TECHNISCHE INFORMATION

TI0519

Werkstoffänderung Magnetventil

SiGusto / CVS / CIS / SiVend HG

Messing-Magnetventil
402 00 954 01

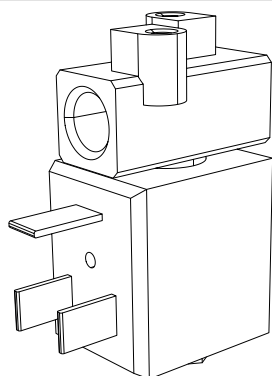
Damit wir Ihnen weiterhin die Verfügbarkeit der Ersatzteile gewährleisten können, wird das bisherige Magnetventil 402 00 954 01 aus Messing durch ein neues Kunststoff-Magnetventil 414 00 948 00 ersetzt.

Bisher:

Neu:

Kunststoff-Magnetventil
414 00 948 00

Automaten die vor KW7 / 2019 ausgeliefert wurden benötigen einen speziellen Rüstsatz, da das Kunststoff-Magnetventil kleiner ist.

Aufgrund der Werkstoffänderung sind für die Montage des Magnetventils Schrauben für Kunststoffe nötig. Diese Schrauben liegen dem Rüstsatz bei. Schrauben zum Installieren des Magnetventils dürfen mit max. 1,2 Nm angezogen werden. Die Schlauchanschlüsse dürfen mit max. 2,0 Nm angezogen werden.
